**OGGETTO: Parere Art. 9 DM 150/07 - Ampliamento dell'Interporto  
Regionale della Puglia su area "Scalo Ferruccio" in Bari  
Lamasinata - riesame del parere CTVA/0397 - Proponente:  
Interporto Regionale Puglia S.p.A.  
Trasmissione parere n. 603 del 3/12/2010.**

Parere n. 603 del 03.12.2010

<b>Progetto:</b>	<b>Parere Art. 9 DM 150/2007</b> <b>Ampliamento dell'Interporto Regionale della Puglia su area "Scalo Ferruccio" in Bari Lamasinata - riesame del parere CTVA/0397</b>
<b>Proponente:</b>	<b>Interporto Regionale Puglia S.p.A.</b>

Fig 2 Il Posidonieto S. Vito-Barletta

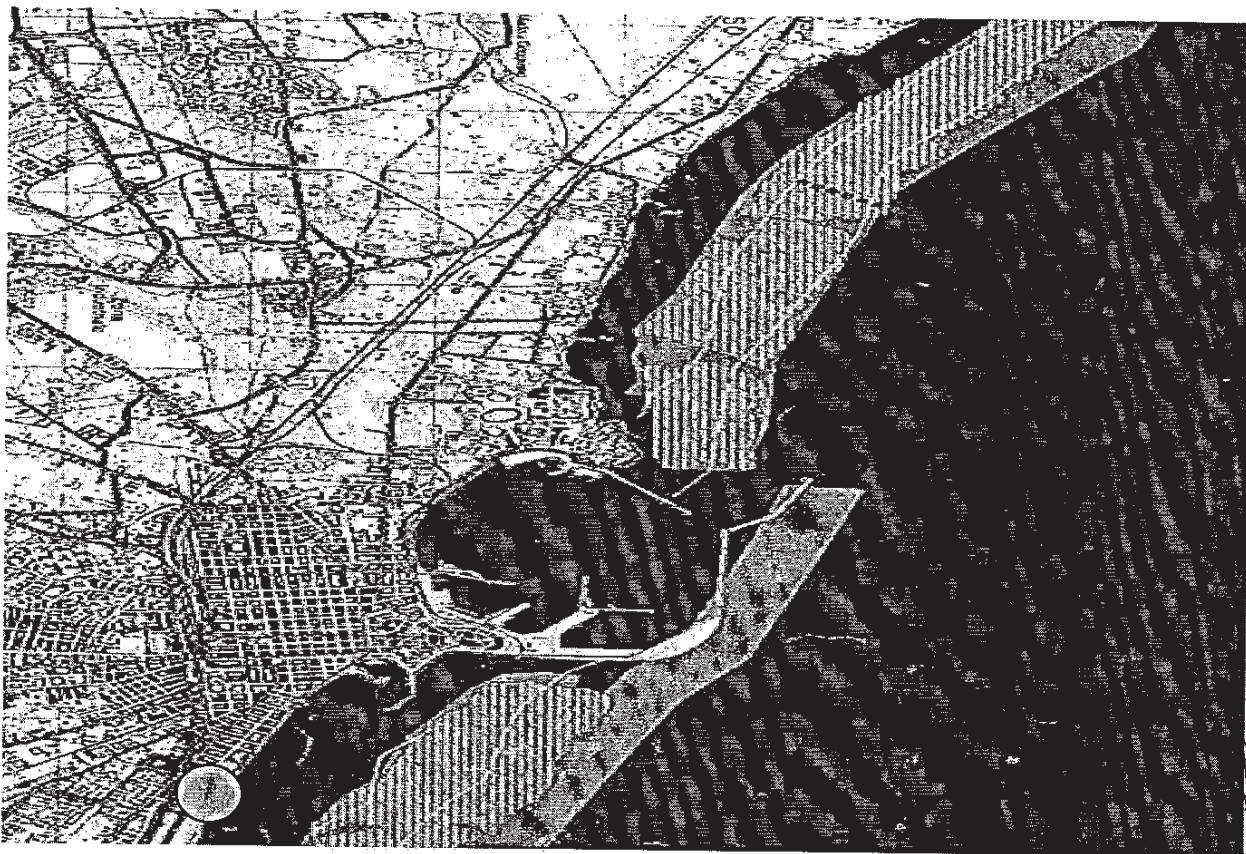
- I fondali dell'area in esame sono per lo più rocciosi con aree sabbiose a macchia di leopardo per cui il trasporto litoraneo è limitato.
- Le altre comunità presenti nell'area più prossima alla riva non presentano particolare pregio naturalistico e ambientale e sono costituite da sabbione grossolano, alghe fotofile, scogli algosi, sabbioni conchiliferi. Il tratto costiero è inoltre caratterizzato dallo sbocco di alcuni canali e impluvi (come Lama Balice) abbastanza estesi verso l'entroterra e anche dalla presenza della condotta sottomarina proveniente dall'impianto di depurazione ovest della città di Bari e di quella della città di Bitonto che sversano i reflui depurati sui fondali di 4 - 5 metri di profondità

- Il progetto dell'ampliamento dell'Interporto di Bari non prevede alcun intervento a mare o lungo la linea di costa. Le acque di servizio saranno allacciate ai collettori fognari comunali, quelle di prima e

Il trasporto litoraneo potenziale in direzione NW ( $\times 1000 \text{ m}^3/\text{anno}$ )

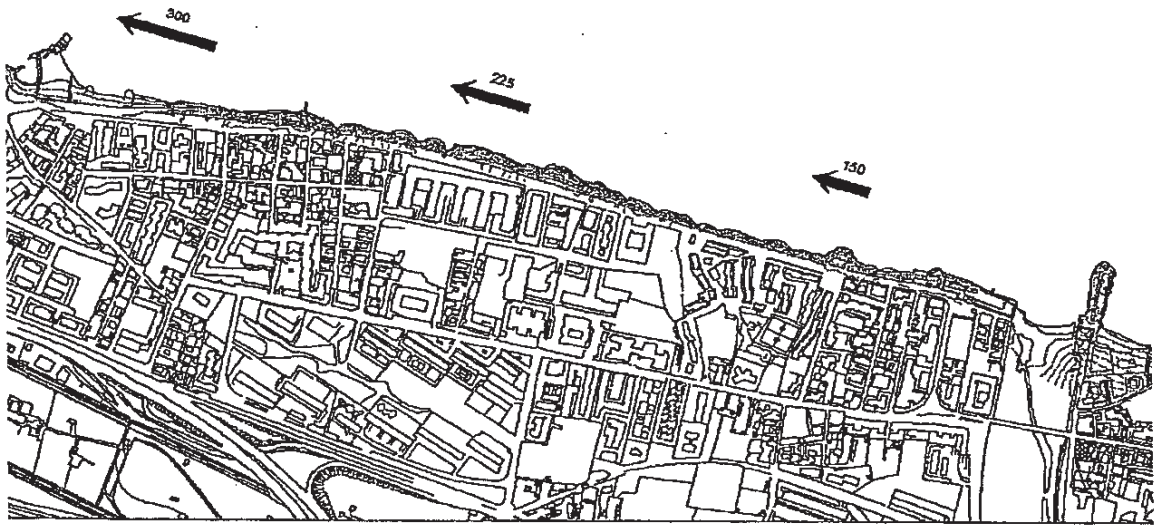
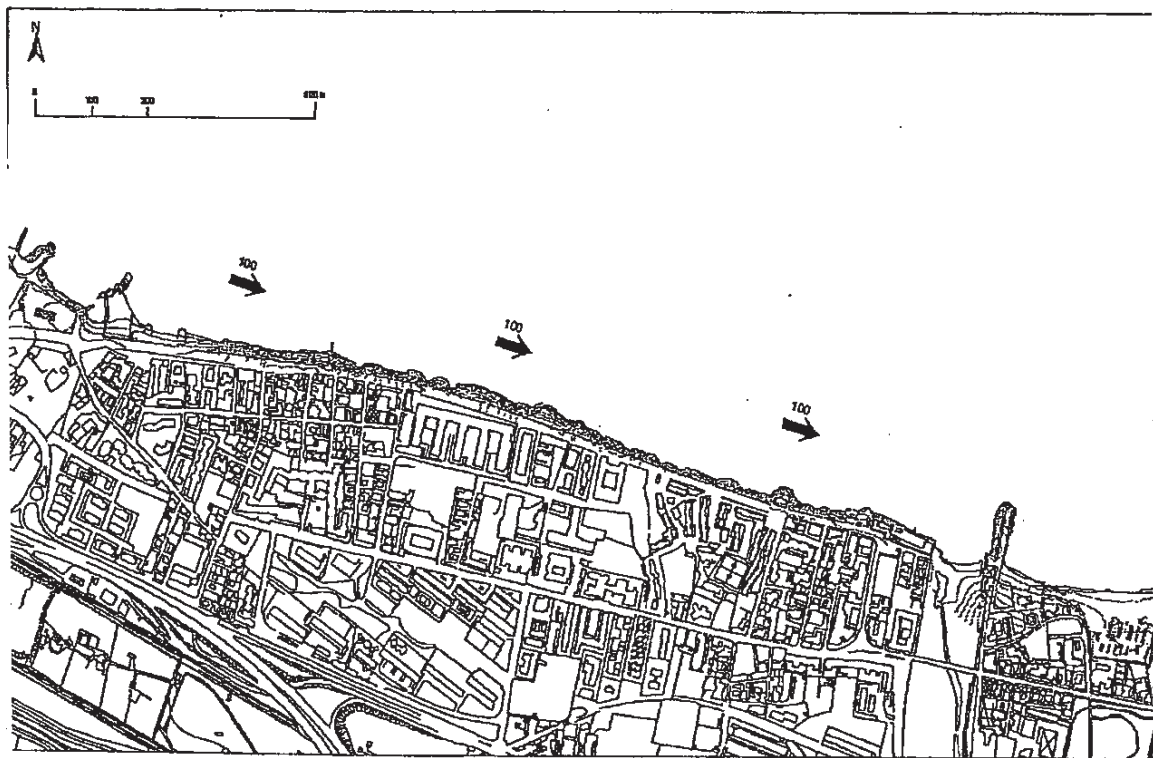
- Infatti il progetto di riqualificazione del fronte mare litorale S.Girolamo-Fesca approvato dal Comune di Bari nel 2010 prevede, per la difesa del litorale, la realizzazione di numero 2 scogliere frangiflutti e 2 dighe soffolte in modo da limitare la notevole erosione oggi presente.
- Di seguito sono riportati i grafici che visualizzano le principali correnti costiere e i rispettivi valori sul trasporto solido potenziale.
